**Centre logistique de Milton du CN – Rapport
sur les modifications du projet
(Modifications Multiples)**

19 juin, 2026

Dossier: 160901330

Préparé pour :
Compagnie des chemins de fer nationaux du
Canada
935 de La Gauchetière Street W
Montréal, Québec, H3B 2M9

PROJECT NUMBER	DRAWING NUMBER	ISSUE/REVISION
60579933	04-U-0102	0

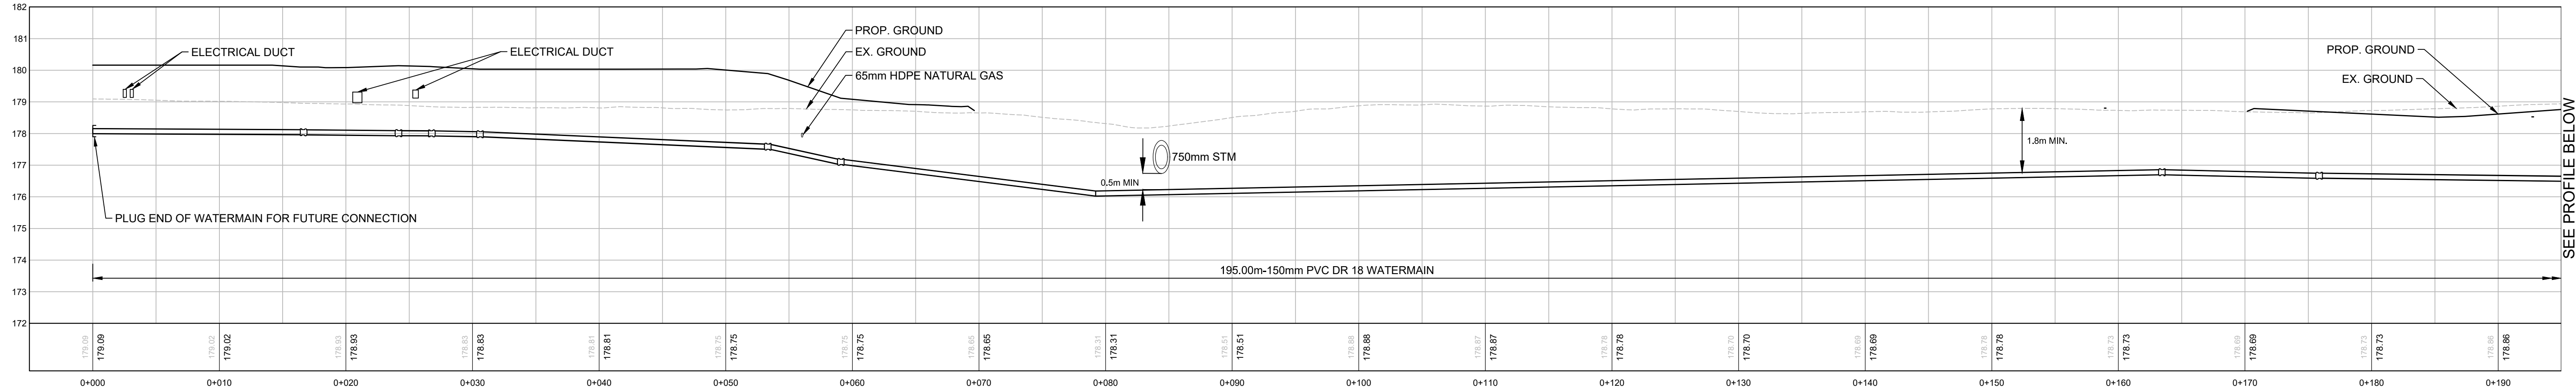
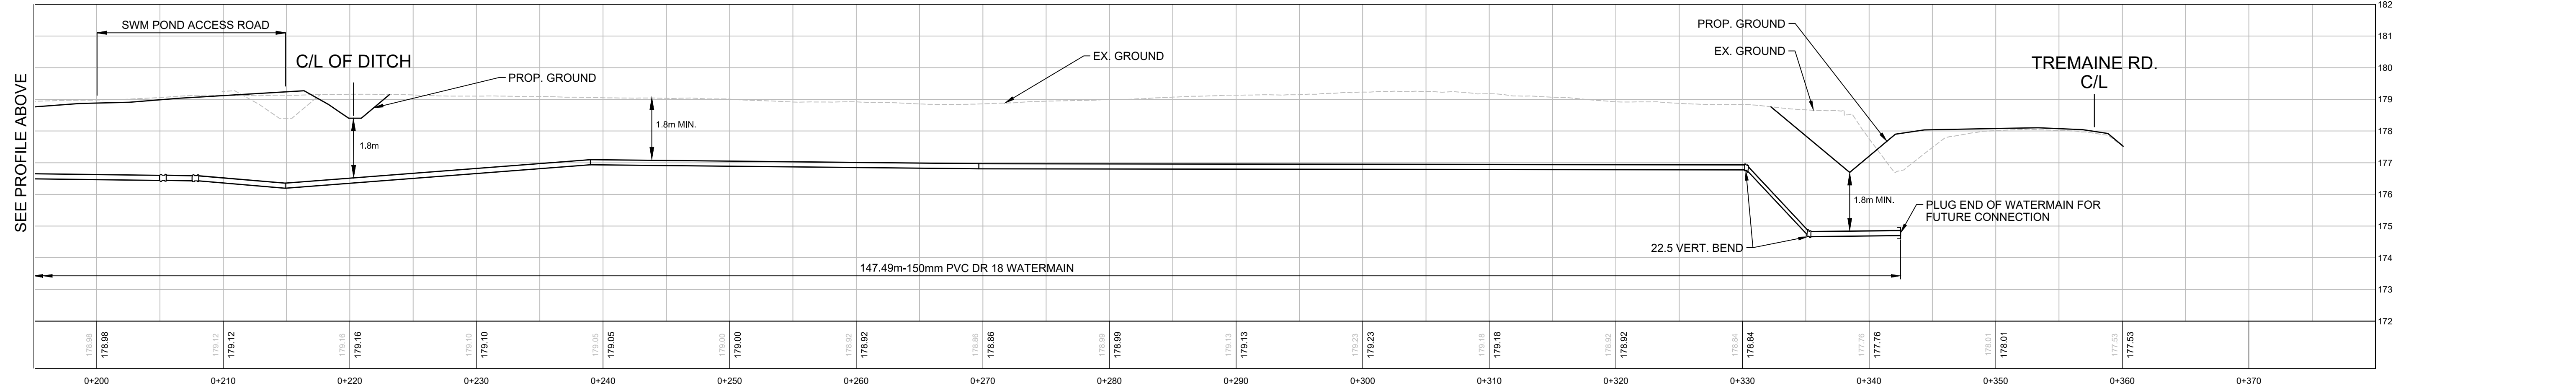
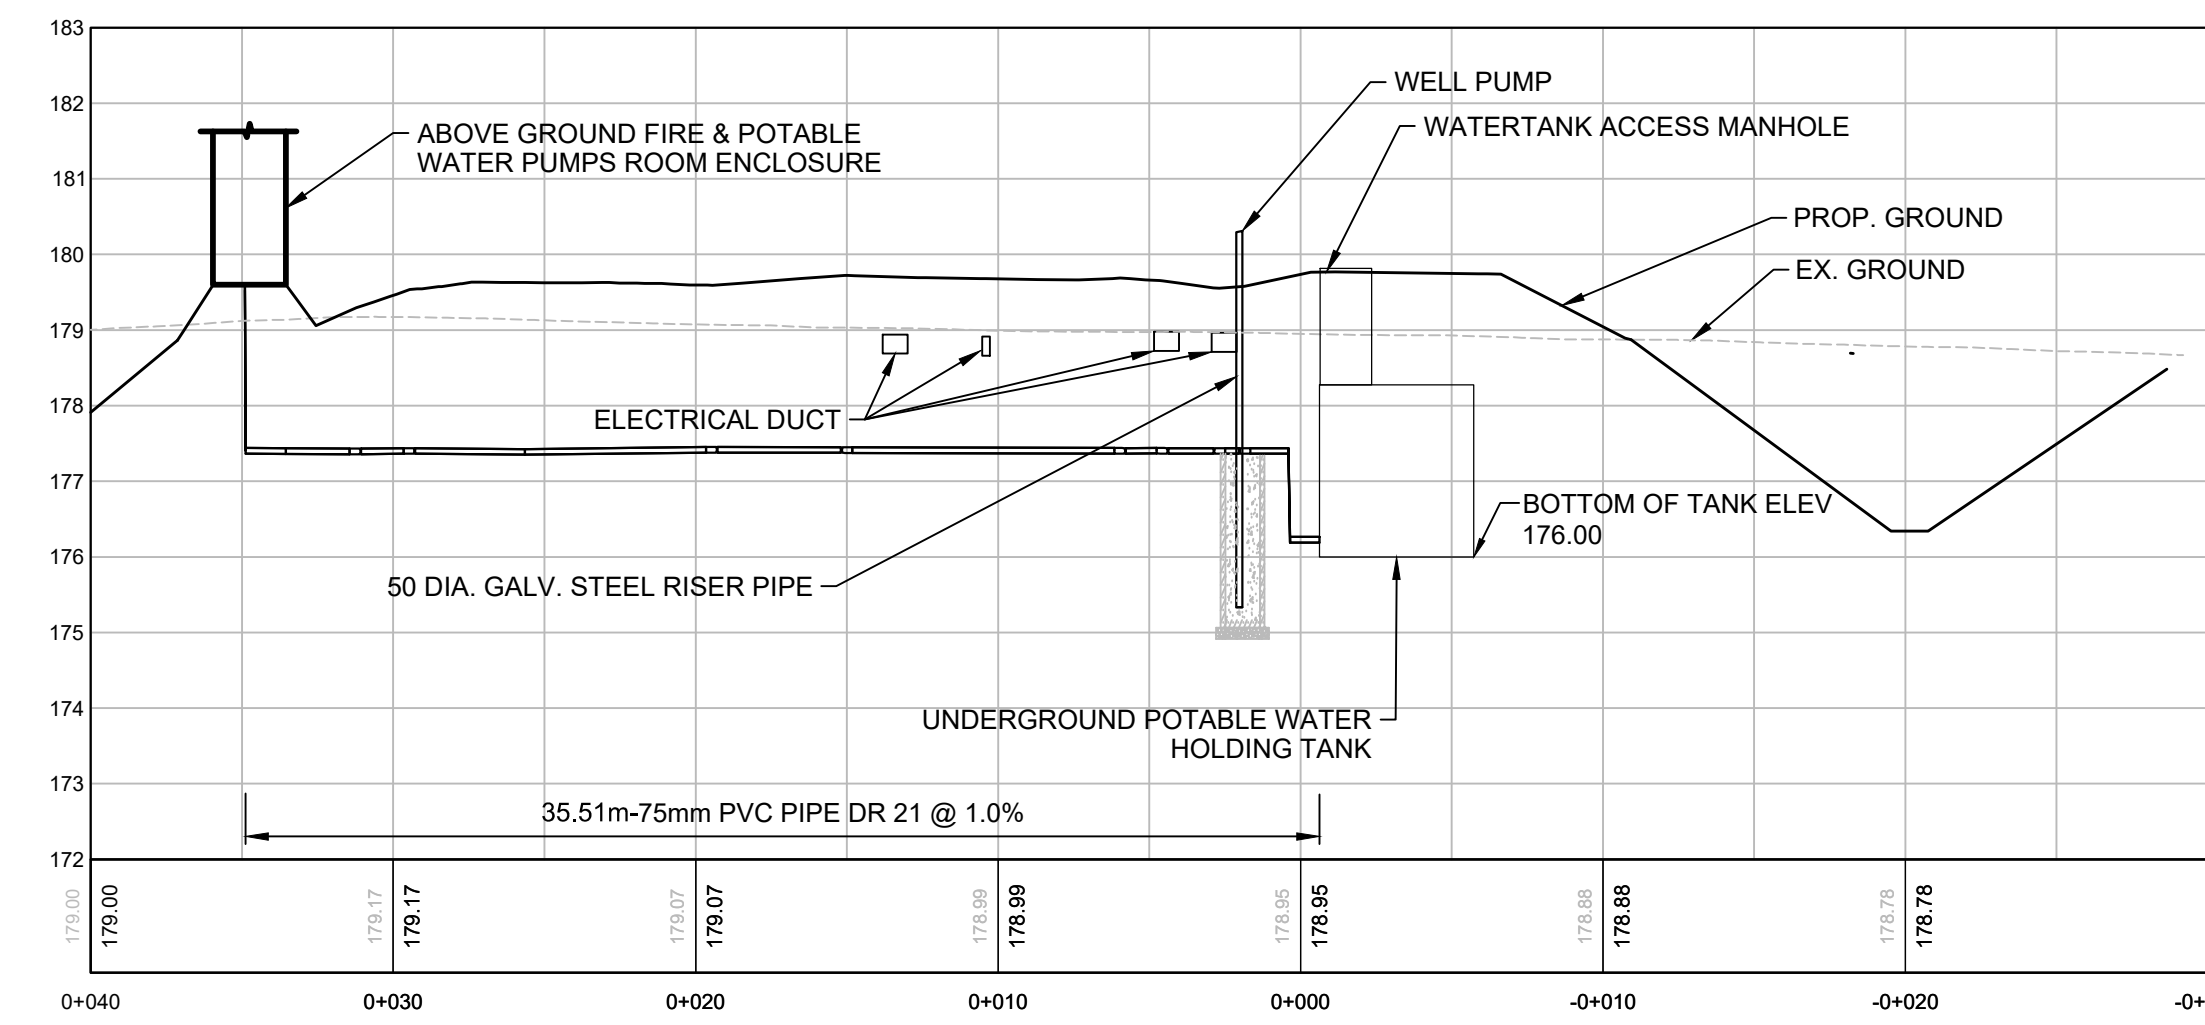
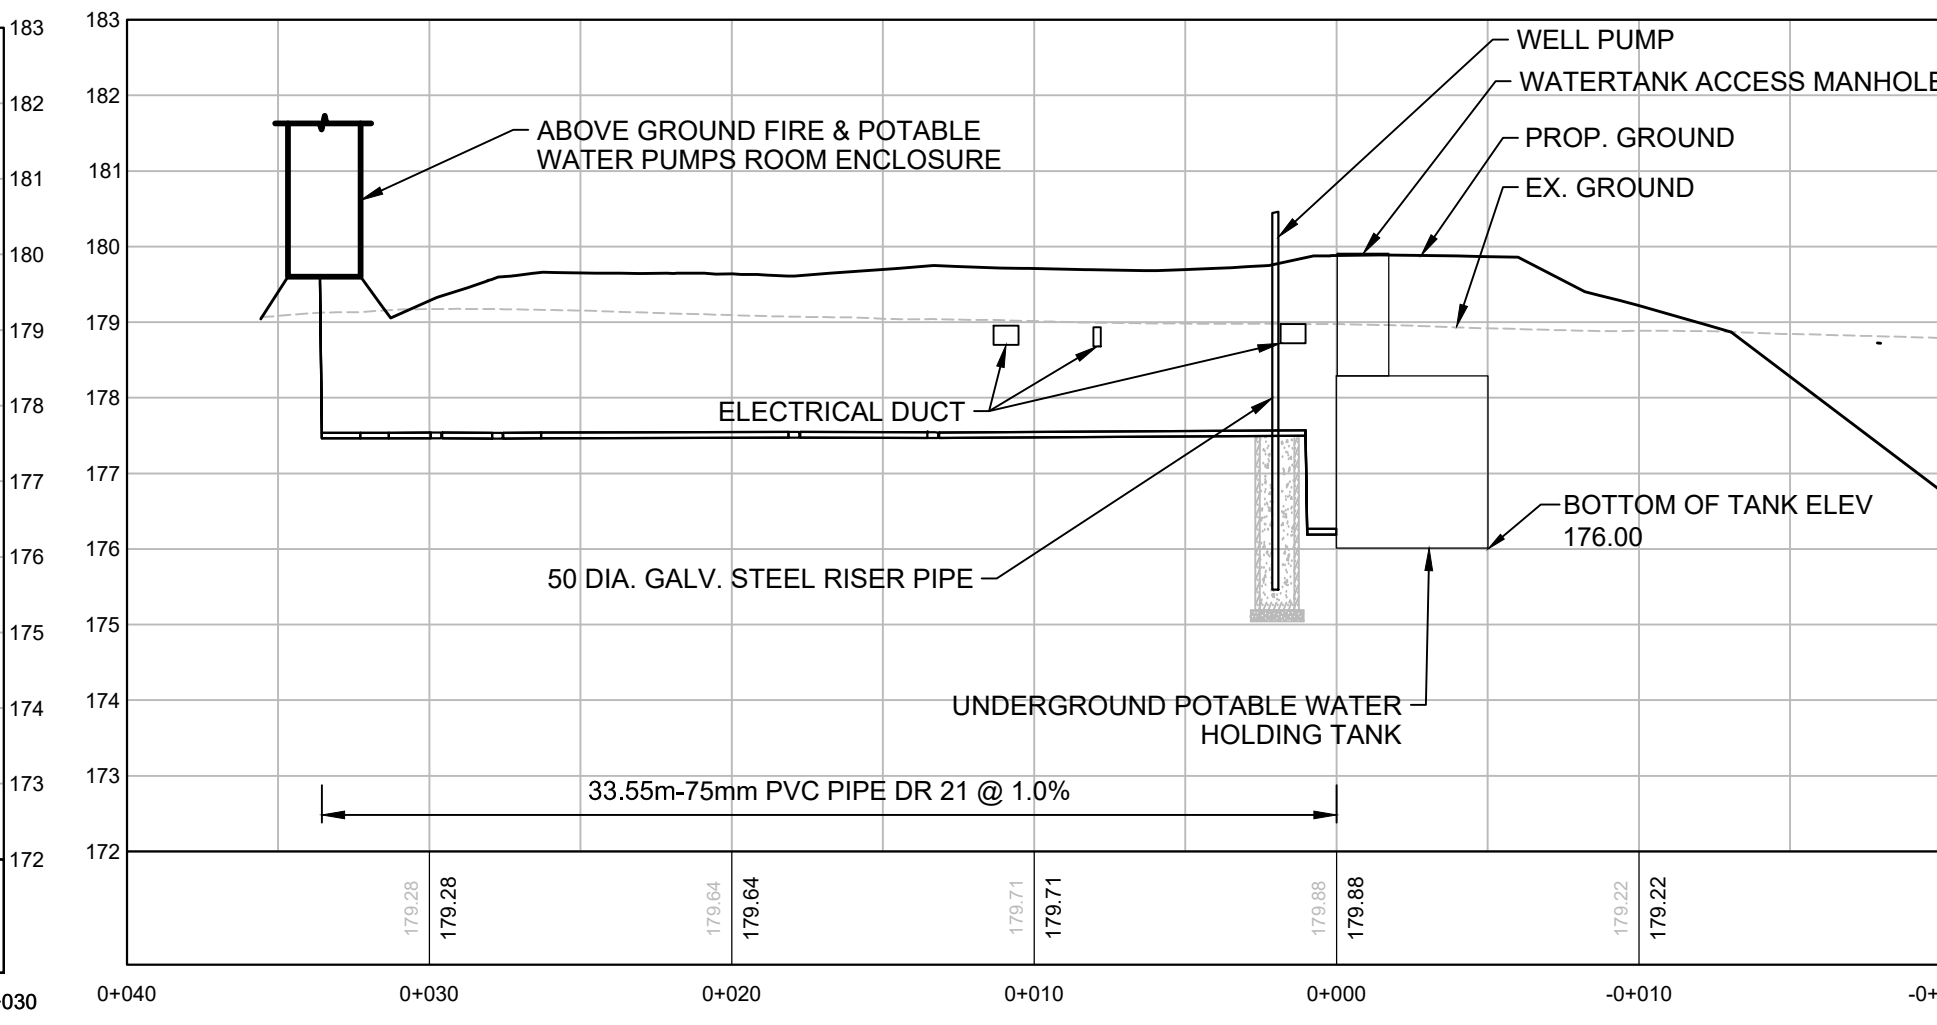
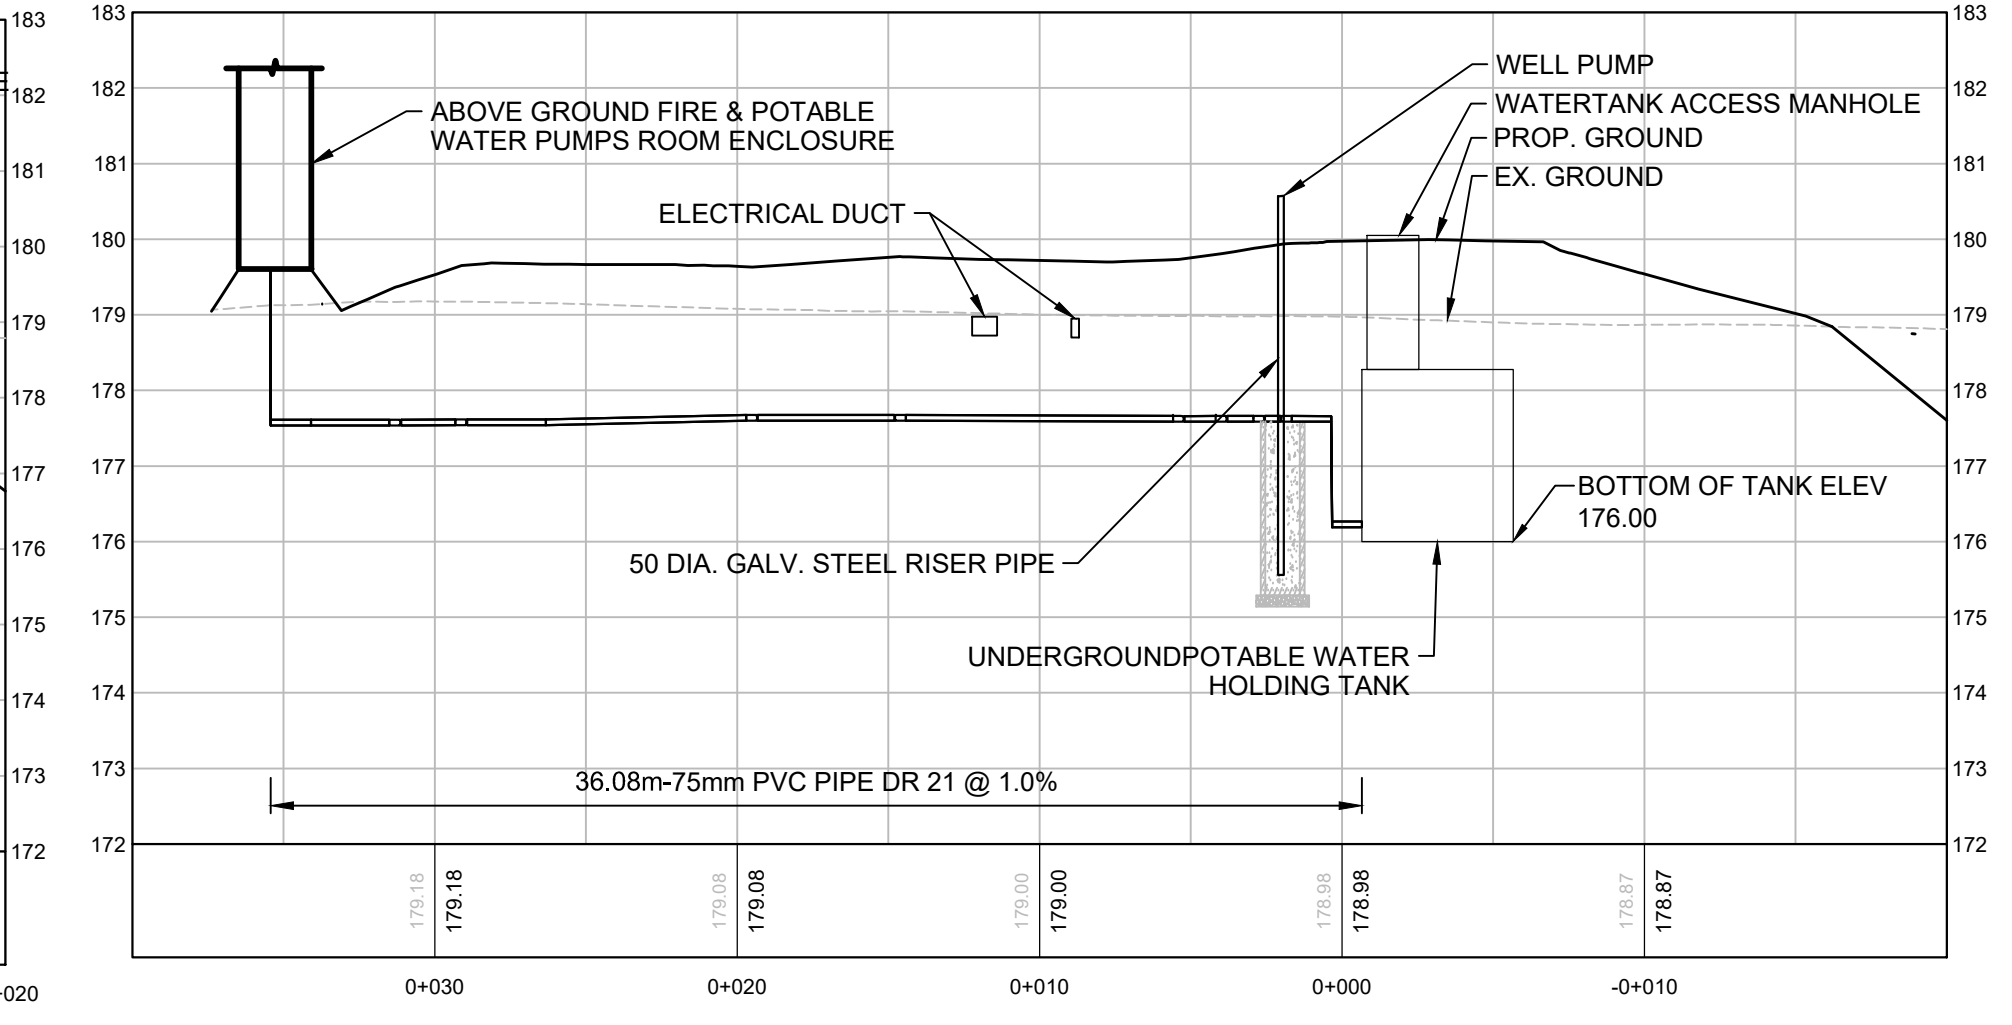
La conception révisée prévoit trois fosses septiques distinctes, d'une capacité de stockage combinée d'environ 15,000 gallons (gal), afin de gérer les eaux usées provenant du bâtiment administratif et du garage d'entretien. L'emplacement et les caractéristiques de ces réservoirs sont présentés dans les dessins d'ingénierie à l'annexe B. Ces réservoirs seraient fabriqués en béton préfabriqué et installés sous le niveau du sol. Les eaux usées collectées continueraient d'être pompées et acheminées vers une installation d'élimination autorisée. Les fosses septiques seraient entretenues conformément aux spécifications du fabricant.

L'augmentation de la capacité totale de stockage des eaux usées vise à réduire la fréquence des opérations de vidange. L'utilisation de plusieurs réservoirs de plus petite taille, plutôt qu'un seul réservoir, facilitera l'entretien et les vidanges régulières, réduira le risque de défaillance du système et évitera une dépendance à un seul réservoir pour l'ensemble des besoins en gestion des eaux usées. Aucune modification de l'approche globale de gestion des eaux usées ni de la méthode d'élimination n'est proposée.
